**Avis de la Mission Régionale d'Autorité environnementale
Nouvelle-Aquitaine formulé à l'occasion de la présentation
d'un projet de centrale photovoltaïque au sol
sur la commune de NICOLE (47)**

n°MRAe 2024APNA33

dossier P-2023-15155

Localisation du projet : Commune de Nicole (47)
Maître(s) d'ouvrage(s) : Sem AVERGIES
Avis émis à la demande de l'Autorité décisionnaire : Préfet de Lot-et-Garonne
En date du : 12 décembre 2023
Dans le cadre de la procédure d'autorisation : Permis de construire
L'Agence régionale de santé et le préfet de département au titre de ses attributions dans le domaine de l'environnement ayant été consultés.

Localisation du projet - extrait étude d'impact page 17

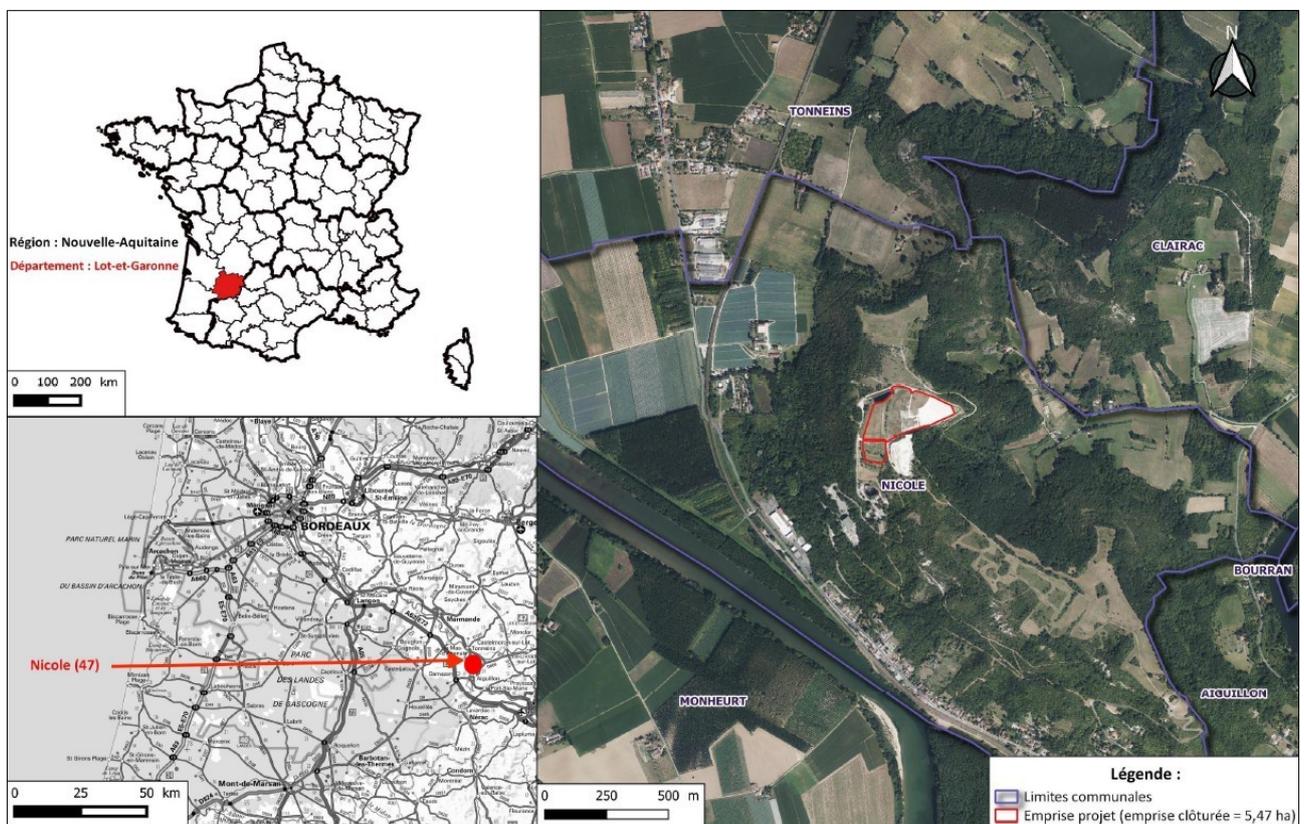
Le projet prévoit un **raccordement électrique** du parc solaire vers le poste source d'Unet à Tonneins sur un linéaire de 2,5 km (tracé page 47 de l'étude d'impact). **La MRAe rappelle que le raccordement du parc photovoltaïque au réseau public d'électricité fait partie intégrante du projet** et recommande que les enjeux environnementaux liés aux opérations de raccordement soient précisés et fassent l'objet de la mise en œuvre de la séquence Éviter Réduire Compenser (ERC).

Plan masse du projet - extrait étude d'impact page 33

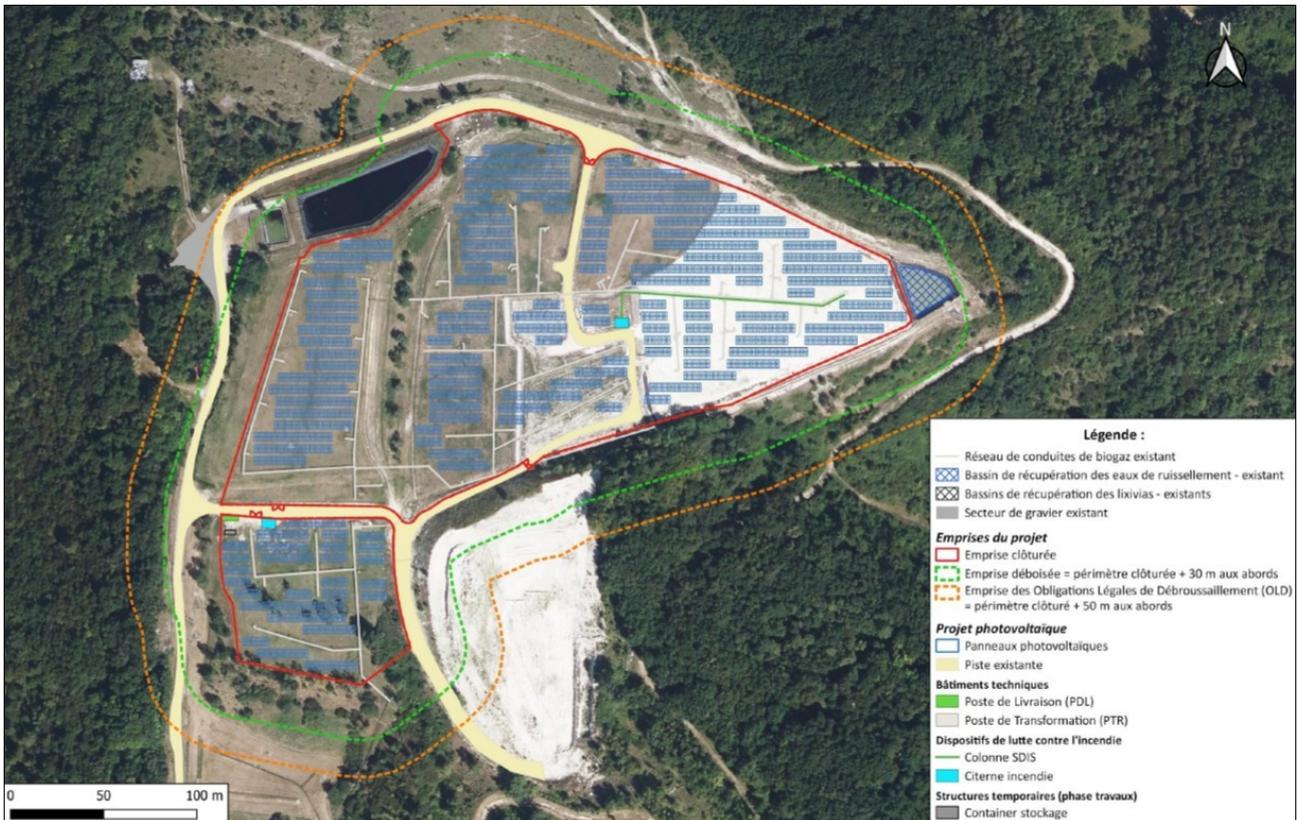
La MRAe note que le projet s'implante dans un secteur concerné par un autre projet photovoltaïque (porté par Enerparc) s'implantant à proximité immédiate du présent projet (au nord et au sud). Ce projet a fait l'objet d'une absence d'avis de la MRAE du 13 décembre 2023 (2023APNA194). L'étude d'impact du présent projet n'évoque pas cet autre projet, ni ses conséquences en termes d'incidences cumulées notamment sur la faune (habitats de report plus limités que prévus). **Il convient de prendre en considération cet autre projet dans l'analyse des effets cumulés du projet avec d'autres projets connus.**
